Boxtel : 5 oktober 2010  
ons kenmerk : Z710 / U607  
uw kenmerk : 2435510  
onderwerp : Concept ontwerp  
bestemmingsplan  
'Ruimte voor ruimte  
Bergbosweg ong.' te  
Budel

Op 31 augustus 2010 stuurde u mij in het kader van het vooroverleg het concept ontwerp bestemmingsplan 'Ruimte voor Ruimte Bergbosweg ong.' te Budel. Hierbij geef ik u mijn reactie op het plan.

**Bijlage 1: Landbouwkundige afvoer**

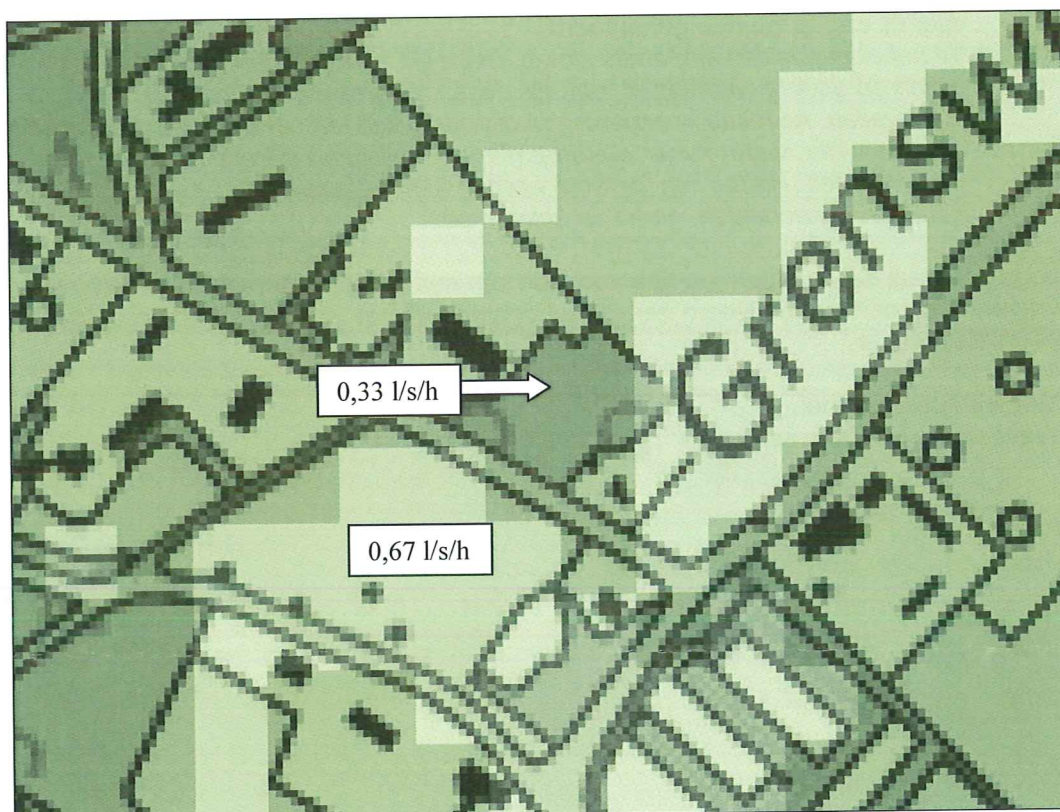
- Paragraaf 5.4.1 (blz. 43): Voor het bepalen van de bergingscapaciteit moet worden gerekend met een afvoercoëfficiënt van 0,33 l/s/ha in plaats van de gehanteerde 0,67 l/s/ha (zie bijlage 1). Voor een toename van 450 m<sup>2</sup> verhard oppervlak komt dit neer op 23 m<sup>3</sup> bij een bui T=10+10% en 31 m<sup>3</sup> bij een bui T=100+10%. Vanwege de nieuwe bergingsopgave, vraag ik u het ontwerp van het transportriool en de sloot opnieuw te dimensioneren.
